ECE/TRANS/WP.29/2008/17
13 December 2007

Рассмотрение проектов поправок к действующим правилам
Предложение по дополнению 31 к поправкам серии 03 к Правилам № 37
(лампы накаливания механических транспортных средств и их прицепов)

Представлено Рабочей группой по вопросам освещения и световой сигнализации (GRE)*

" КАТЕГОРИЯ H15 Спецификация H15/1
Чертежи служат только для иллюстрации основных размеров (в мм) лампы накаливания

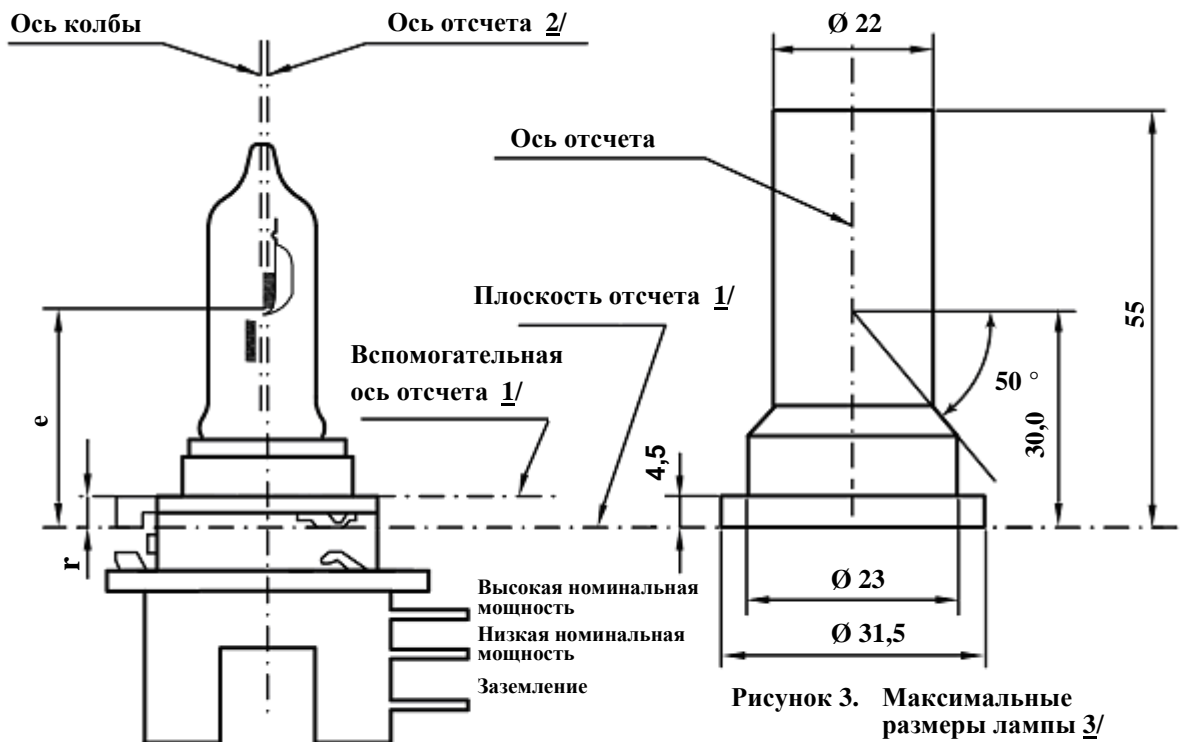
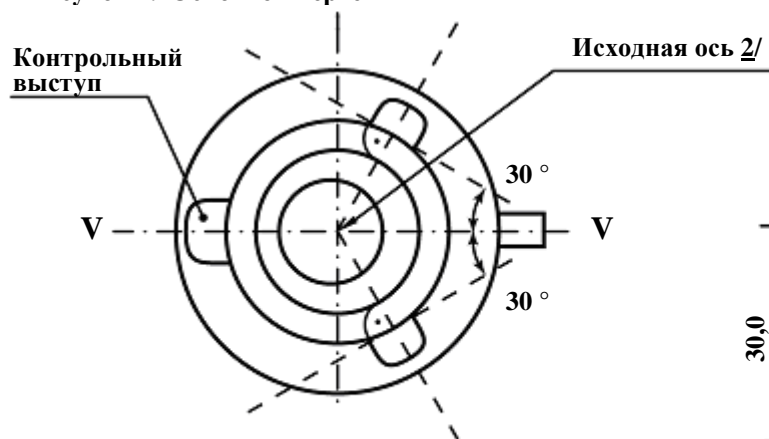
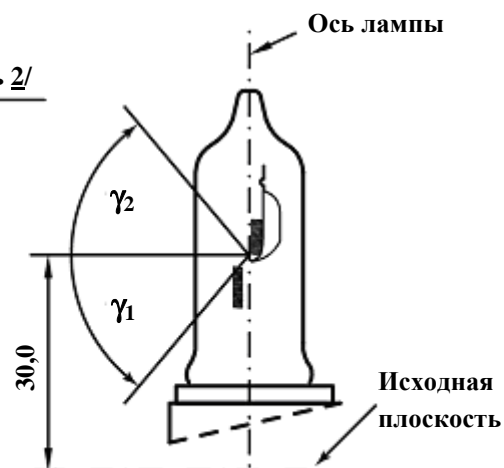
Спецификации H15/1-5 изменить следующим образом:

1/ Плоскость отсчета определяется по точкам, в которых патрон касается всех трех выступов кольца цоколя со стороны штепселя. Она предназначена для использования в качестве внутренней плоскости отсчета. Вспомогательная

плоскость отсчета определяется по точкам на поверхности патрона, на которые опираются три опорных прилива кольца цоколя. Она предназначена для использования в качестве внутренней плоскости отсчета. В случае цоколя используется (внутренняя) плоскость отсчета, однако при некоторых видах применения вместо нее может использоваться (внешняя) вспомогательная плоскость отсчета.

- 2/ Ось отсчета представляет собой перпендикуляр к плоскости отсчета и проходит через точку пересечения двух перпендикулярных линий, как показано на рис. 2 в спецификации H15/1.
- 3/ Стеклопанная колба и точки опоры не должны выступать за пределы оболочки, как показано на рис. 3. Центр оболочки совпадает с осью отсчета.
- 4/ Стеклопанная колба не должна давать оптического искажения в пределах углов γ_1 и γ_2 , как показано на рис. 4. Это требование распространяется на всю окружность колбы в пределах углов γ_1 и γ_2 .
